放射線業務従事者線量等報告書  
(平成29, 30年度分)  
浜岡原子力発電所再報告分

本浜岡発第4.82号  
令和2年3月2日

「放射線業務従事者の線量等に関する報告について」(平成14年4月1日付け平成14・03・18原院第3号)に基づき、平成30年5月14日(本浜岡発第425号)および令和元年5月14日(本浜岡発第420号)に報告を行った放射線業務従事者線量等報告書(平成29, 30年度分)について、別紙のとおり訂正が必要となったことから、再報告します。

「放射線業務従事者線量等報告書（平成 29 年度分及び平成 30 年度分）」  
における一部記載誤りについて

1号機

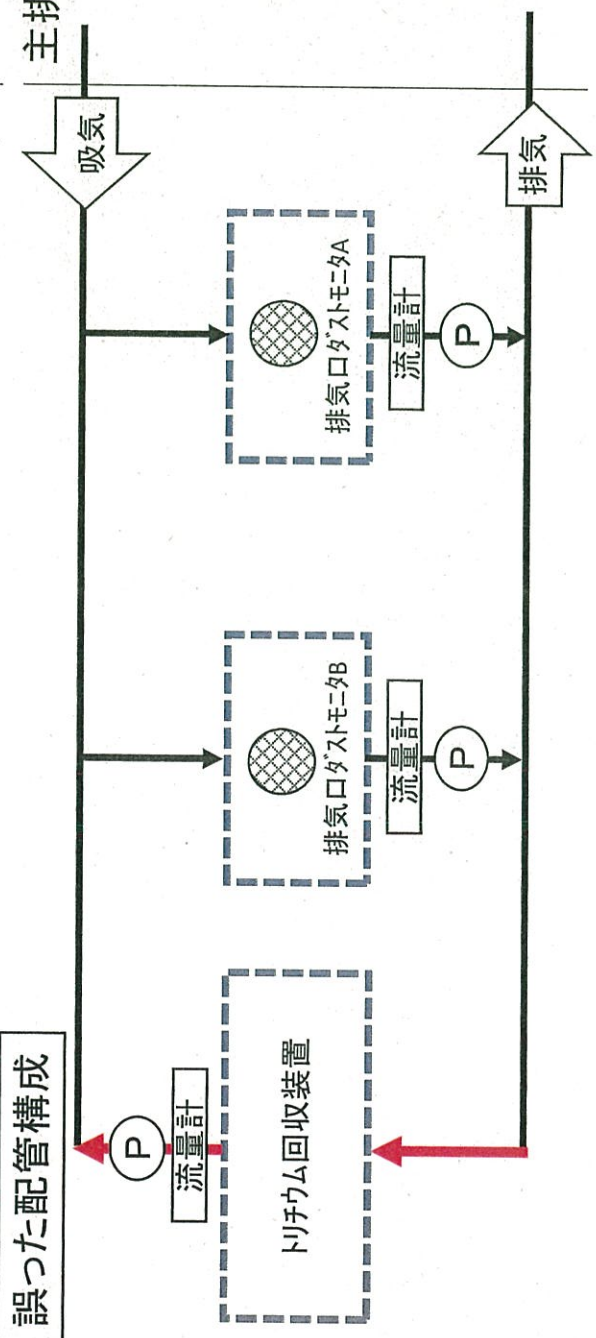
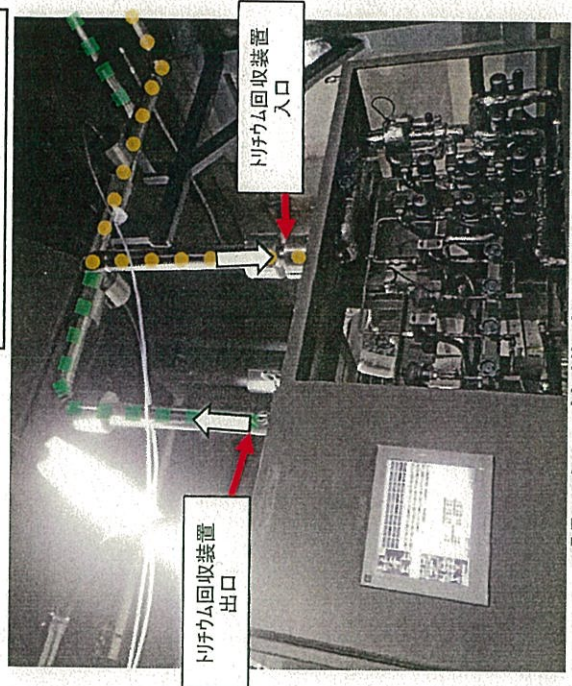
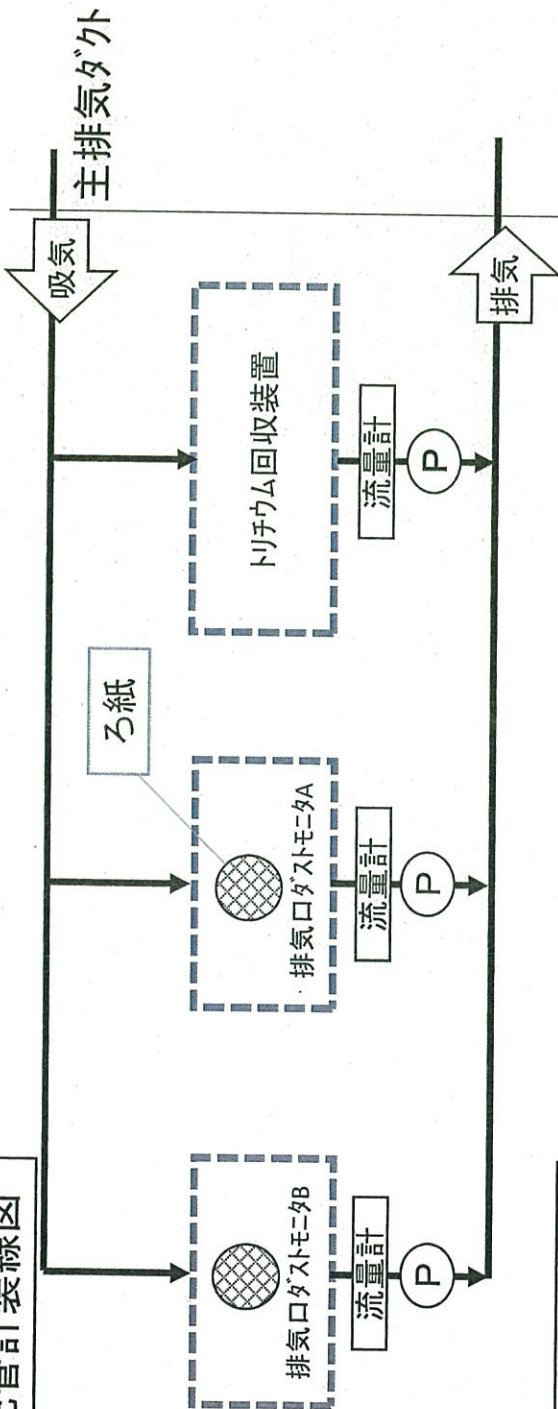
1号機及び2号機のトリチウム回収装置は、本来、主排気ダクトの下流側配管から吸気し、当該装置を経由して主排気ダクトの上流側へ排気することにより、主排気ダクト中の排気ガスのトリチウムをサンプリングする構成である。しかし、トリチウム回収装置の出入口配管を逆に接続してしまったため、トリチウム回収装置を経由して脱湿された排気ガスの一部を吸気し、再度トリチウム回収装置に入る配管構成になっており、トリチウムを過少採取した。

誤った配管構成

- ● ● ● 主排気ダクトへの排気
- ■ ■ ■ 主排気ダクトから吸気

誤った配管構成は、当該トリチウム回収装置の運用を開始した2018年2月20日から継続していることを確認した。なお、2018年2月20日以前については、解体撤去前の写真による調査の結果、トリチウム回収装置が正しい配管構成となっていたことを確認した。

なお、1, 2号機のトリチウム回収装置の配管は正しい構成に復旧済みである。また、2018年2月20日以前については、解体撤去前の写真、機器配置図、機器外形図による調査の結果、トリチウム回収装置が正しい配管構成であることを確認した。

2号機

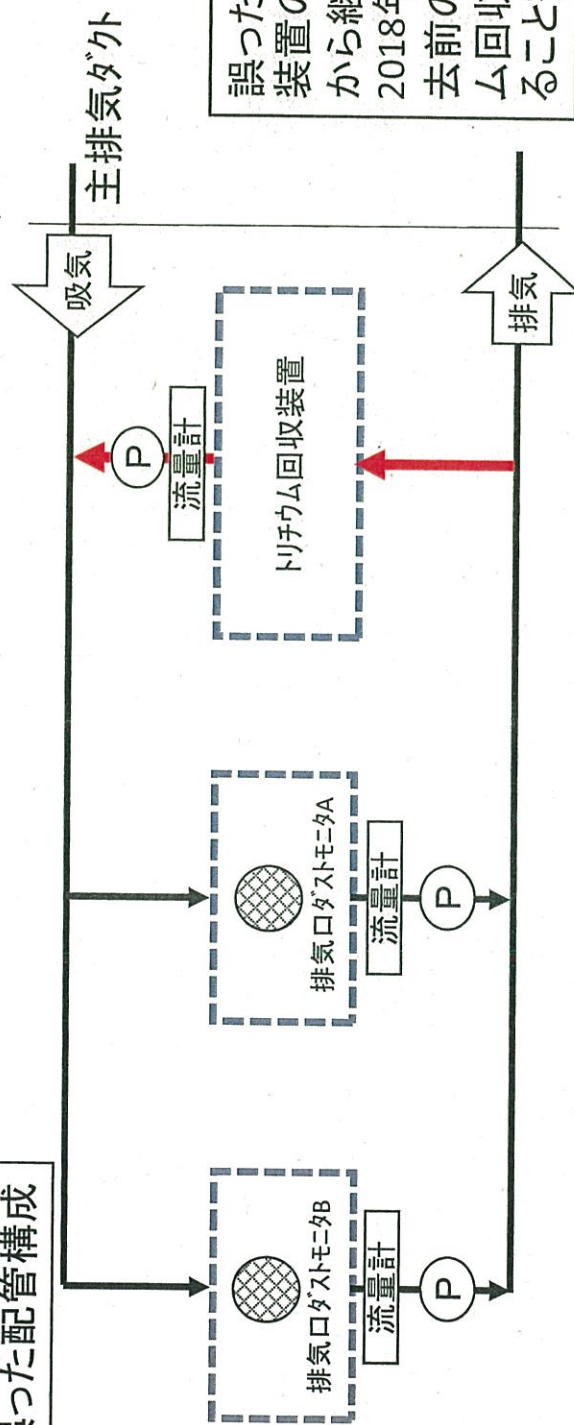
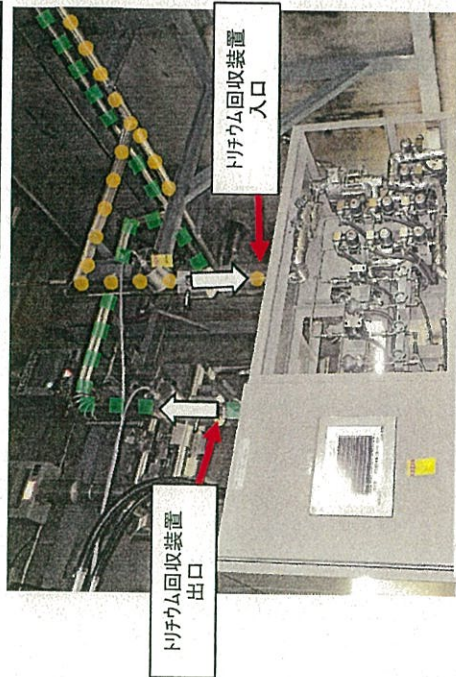
誤った配管構成

- ● ● ● ● 主排気ダクトへの排気
- ■ ■ ■ ■ 主排気ダクトから吸気

誤った配管構成は、当該トリチウム回収装置の運用を開始した2018年2月20日から継続していることを確認した。なお、2018年2月20日以前については、解体撤去前の写真による調査の結果、トリチウム回収装置が正しい配管構成となっていたことを確認した。

データ集計誤りの発生フロー(1・2号共用排気筒→1号及び2号排気口切替対応)

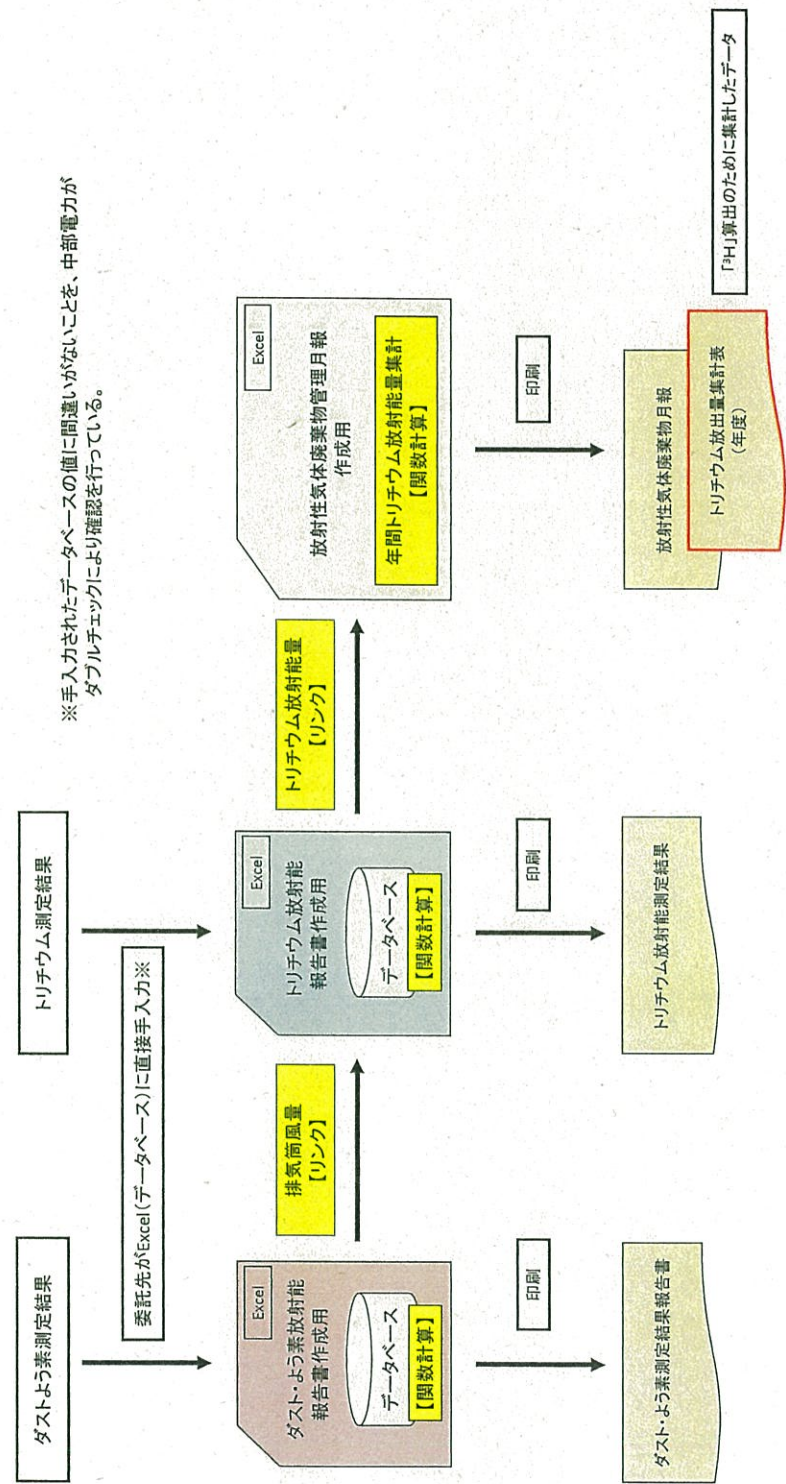
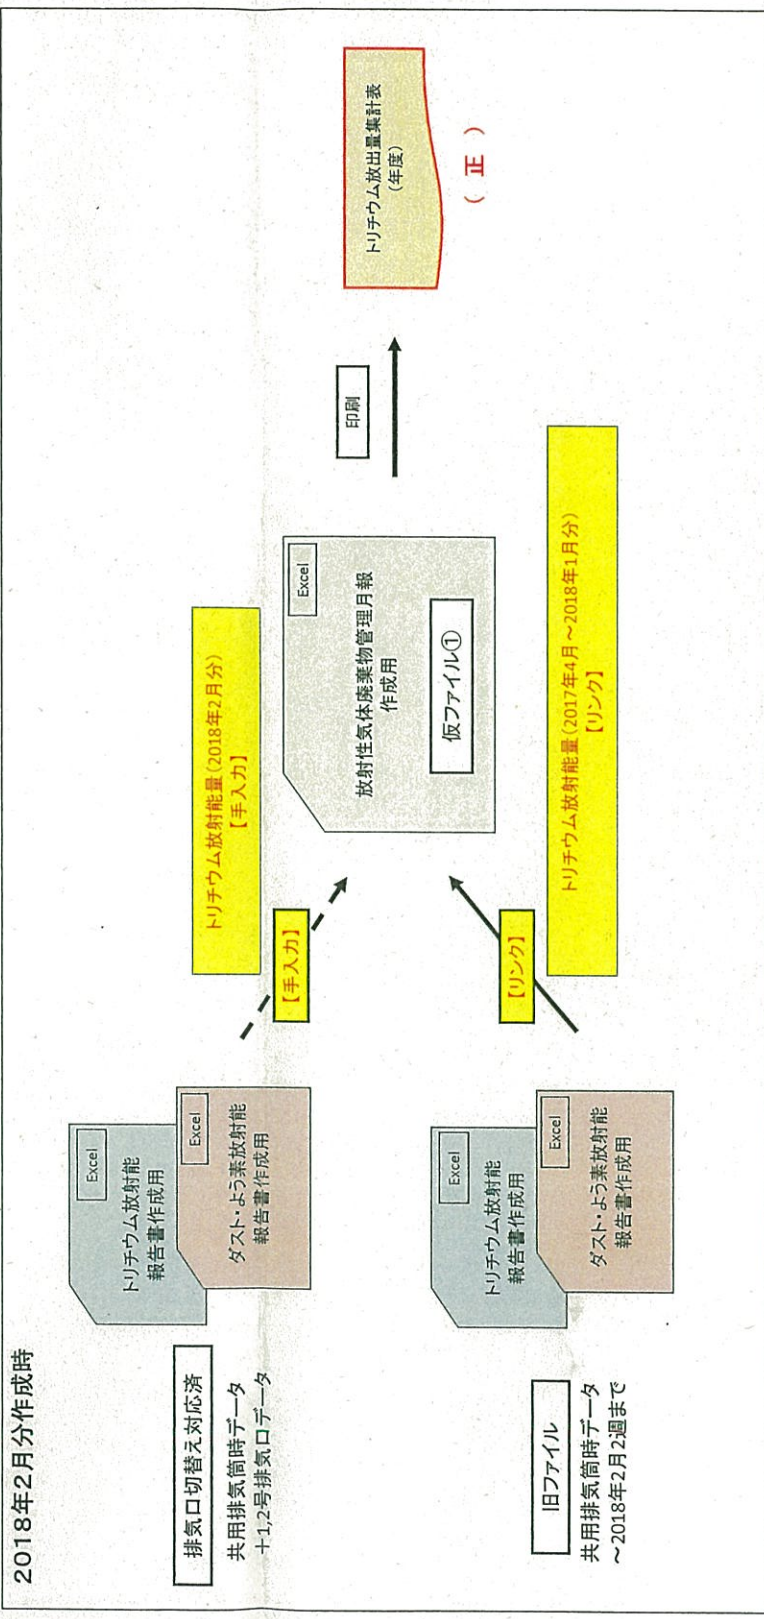
2018年2月20日に、1, 2号機の排気の排出先を1, 2号機共用排気筒から1, 2号機各排気口へ切り替えた。これに伴い、報告書(平成29年度分)を作成するために毎月作成していた集計表に用いる測定値を保存していたデータベースには、排気筒風量が2月2週目までの共用排気筒時代のデータしか含まれていなかったことから、2018年3月度の集計表作成時には、共用排気筒時代のデータに加え、排気口切り替え後のデータベース(以下、「新データベース」という。)から2月2週目から2月末までの排気口風量を加えたトリチウムの放出量(放射能濃度×排気口風量)を集計表へ手入力する必要があった。しかし、2018年3月度の集計表を作成する際、2018年2月分について、手入力を失念してしまった。

このため、3, 4, 5号機については、2018年2月2週目から2月末までのトリチウムの放出量を正確に算出できなかった。また、1号機についても2018年2月2週目から2月末までのトリチウムの放出量(放射能濃度×排気口風量)を正確に算出できなかったことに加え、一時的な不具合により放出量を正確に算出できなかったと推定している。なお、2号機については、共用排気筒から1, 2号機各排気口への切り替えに伴い集計表へデータ入力欄を新たに追加した際、2018年2月分の値を新データベースから入力したため、正しい値が入力された。

「データの集計誤り」の状況  
データの集計誤り発生時の報告書作成フロー

2018年3分作成時 (2018年2月データに誤りあり)

手入力を失念し誤った値を新データベースの値に修正した。

「データの集計誤り」の状況  
2019年4月からの報告書作成フロー

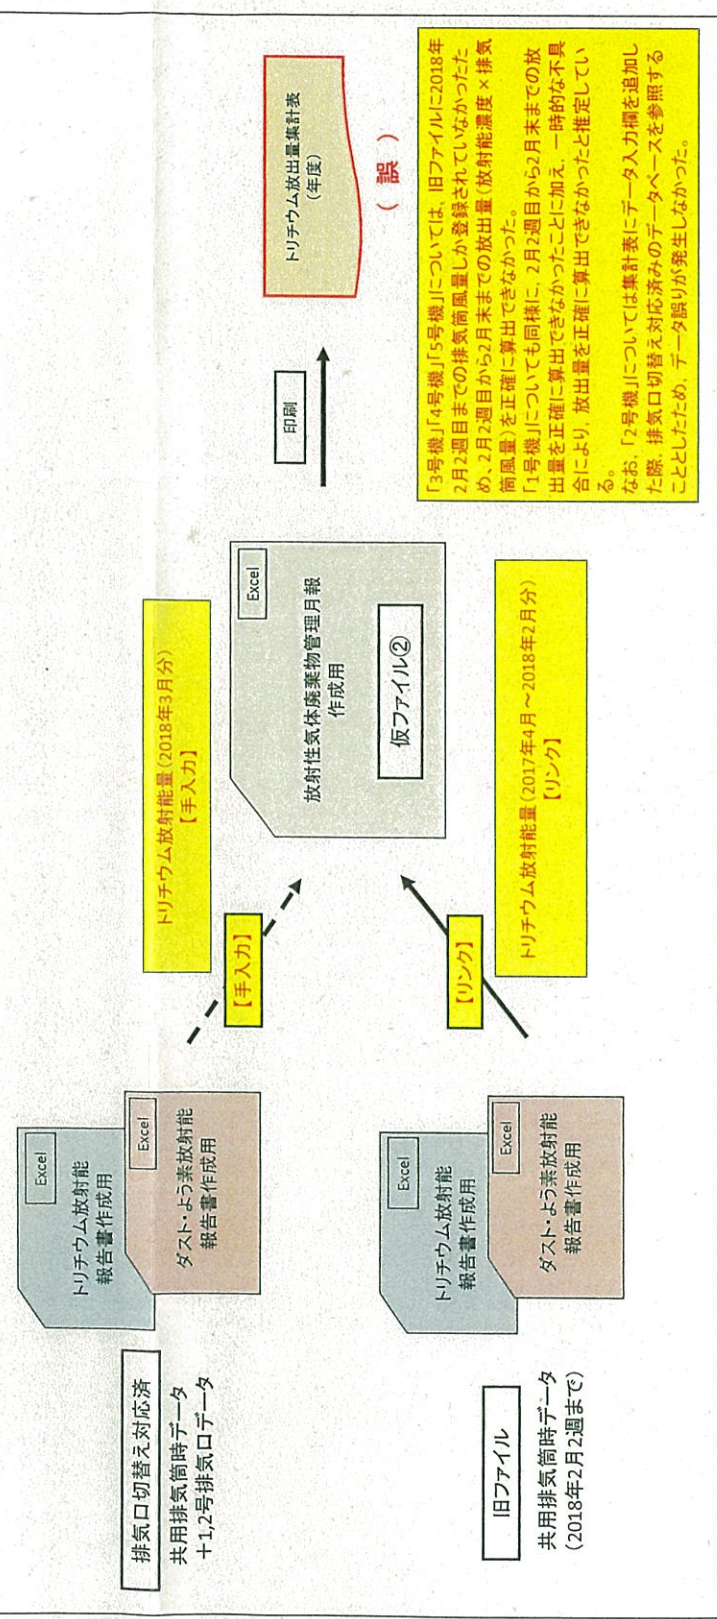
なお、データの信頼性向上を目的に2019年4月より運用を開始しているシステムでは、システムへのデータ入力以降、算出、算出結果の格納及び集計表へのデータ反映が一連で自動的に処理され、集計表作成にあたり担当者が手入力することがなく、正しい値が出力される仕組みとなっている。また、排気口切替作業のようにシステム内での算出過程に変更の必要

「トリチウム回収装置の配管誤接続」の補正

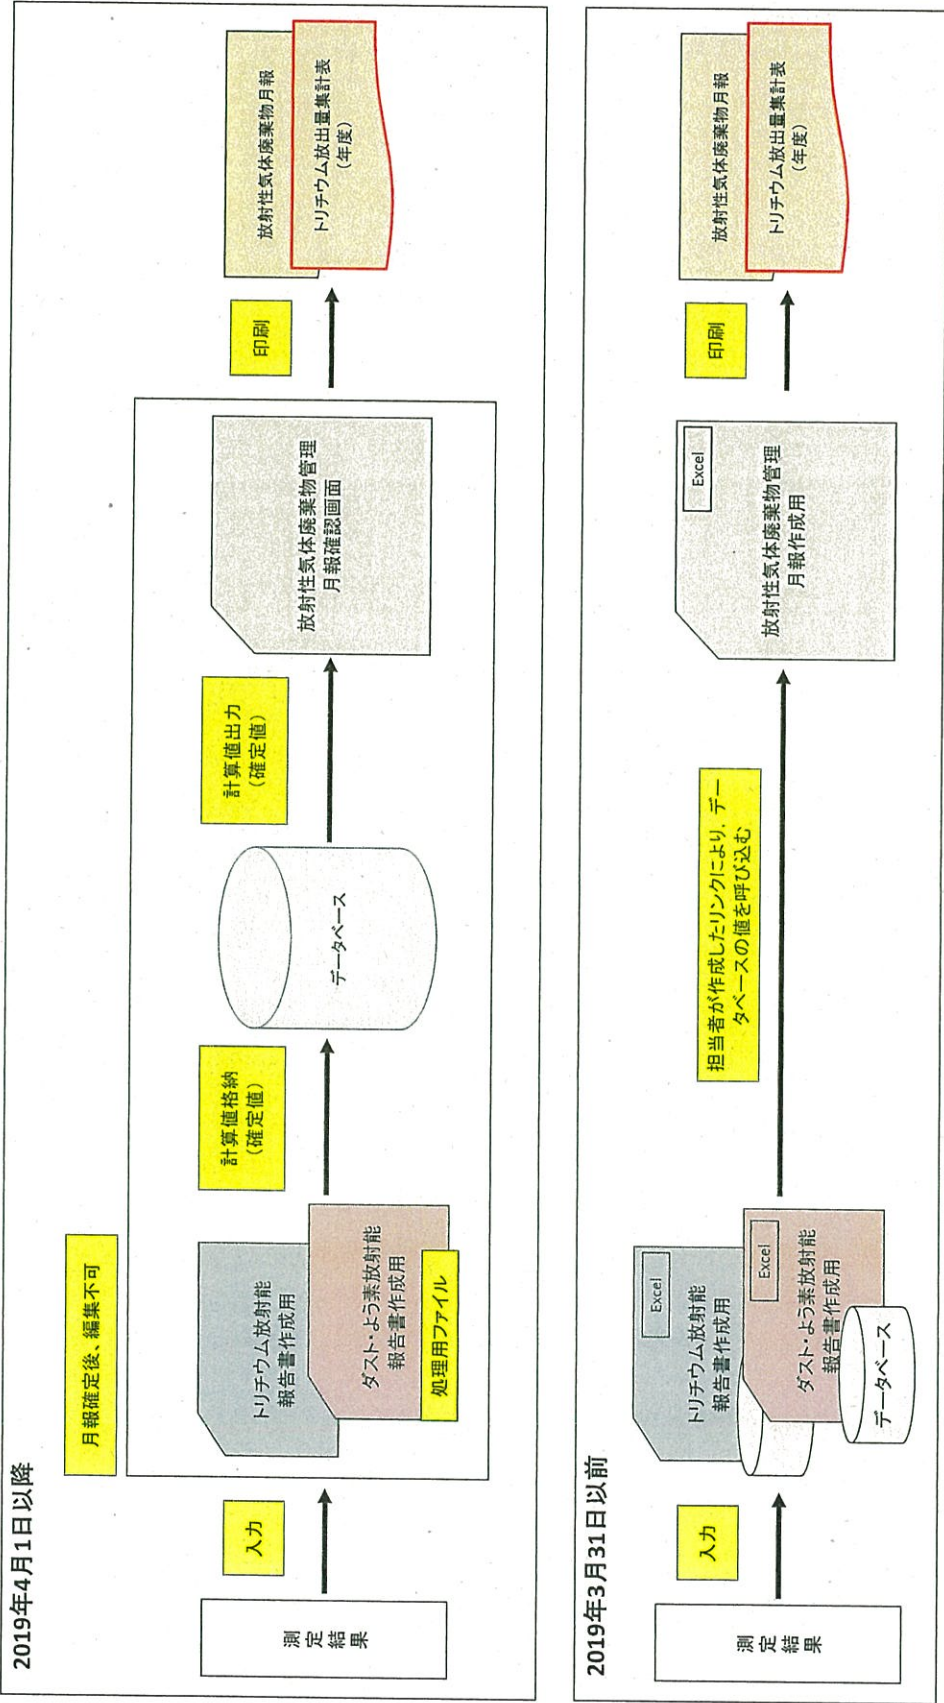
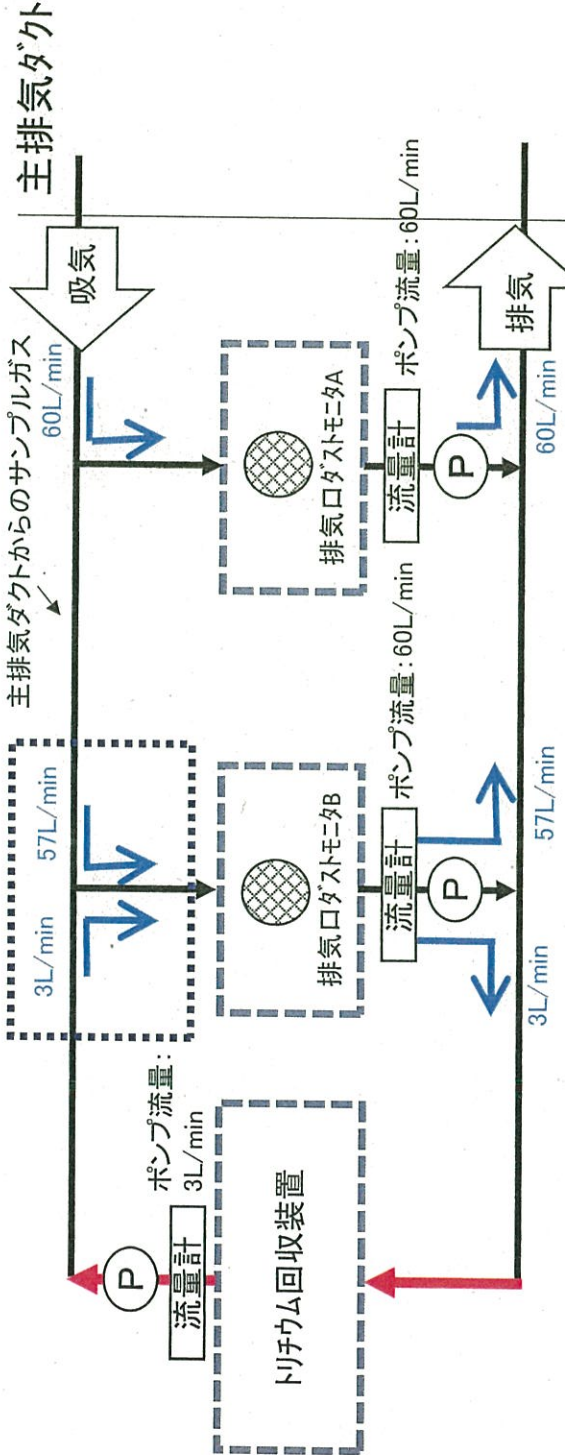
トリチウム回収装置に供給されるガスには、トリチウム回収装置から排出されたガスが含まれ、その量は主排気ダクトからのガス量とトリチウム回収装置から排出されるガス量の流量比より2.85L/min(3L/min × 57/60)となる。これより配管誤接続の補正係数を1.053(3/2.85=1.052631≒1.053)として、トリチウム回収装置に供給される正味排気ガス流量の補正を行い、トリチウム放出量を見直した。2号機についても同値を使用して、トリチウム放出量を見直した。

上記の他、誤った接続によりトリチウム回収量に影響を与える事象を評価した結果は下表のとおりであり、何れもその影響度合いは小さいことを確認した。

このため、トリチウム回収装置に流入するガス流量 (3L/min) の内、主排気ダクトから流入するサンプルガス流量は  $2.85\text{L/min} (= 3 \times 57 / (57 + 3))$  となることから、 $1.053 (= 3 / 2.85)$  を補正係数として、トリチウム放出量 (報告値) を算出し直した。

その他の計測装置に与える影響

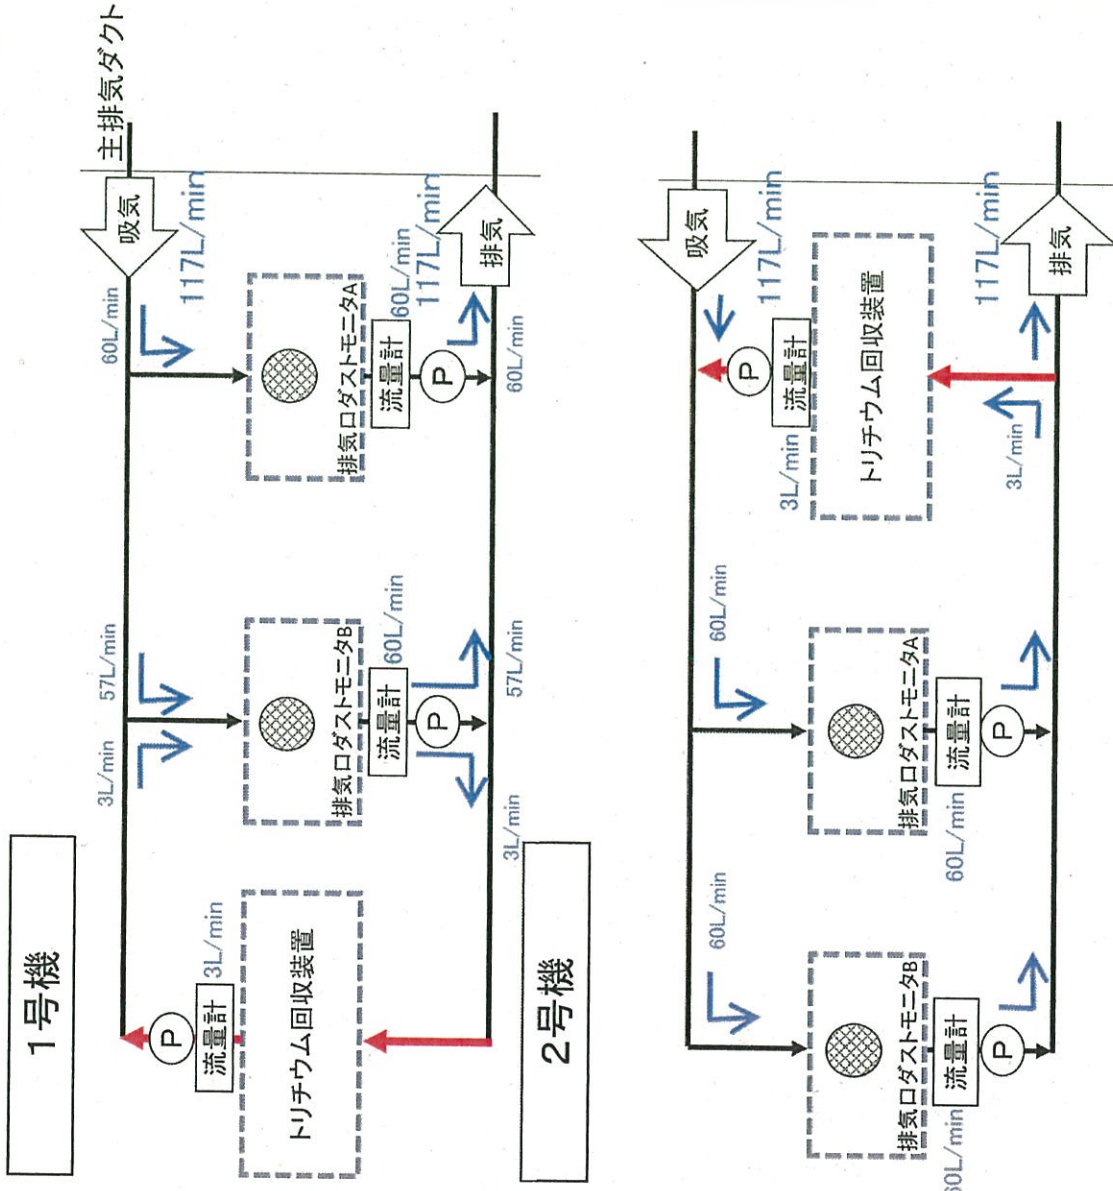
＜ガンマ核種の測定＞  
 排気ロダストモニタ(A)(B)それぞれのろ紙を2枚まとめ、ろ紙上に集じんされたダストの放射能濃度を測定する。  
 ろ紙2枚に通気される流量=60+60=120 L/min  
 主排気ダクトからのサンプルガス流量=117 L/min

＜全アルファ、全ベータ、ストロンチウムの測定＞  
 排気ロダストモニタ(A)(B)のろ紙の内、通気量の多い1枚のろ紙上に集じんされたダストの放射能濃度を測定する。  
 ろ紙に通気される流量=60 L/min  
 主排気ダクトからのサンプルガス流量=57 L/min

60/57=1.053を補正係数として、全粒子状物質の放出量を評価した。  
 評価結果は全て検出限界値未満であった。  
 なお、左図のとおり、1,2号機の配管構成は異なり、2号機の主排気ダクトからのサンプルガス流量が57L/minより多くなる可能性もあるが、保守的に2号機に対し同補正値を使用する。

120/117=1.026を補正係数として、全粒子状物質の放出量を評価した。  
 評価結果は全て検出限界値未満であった。
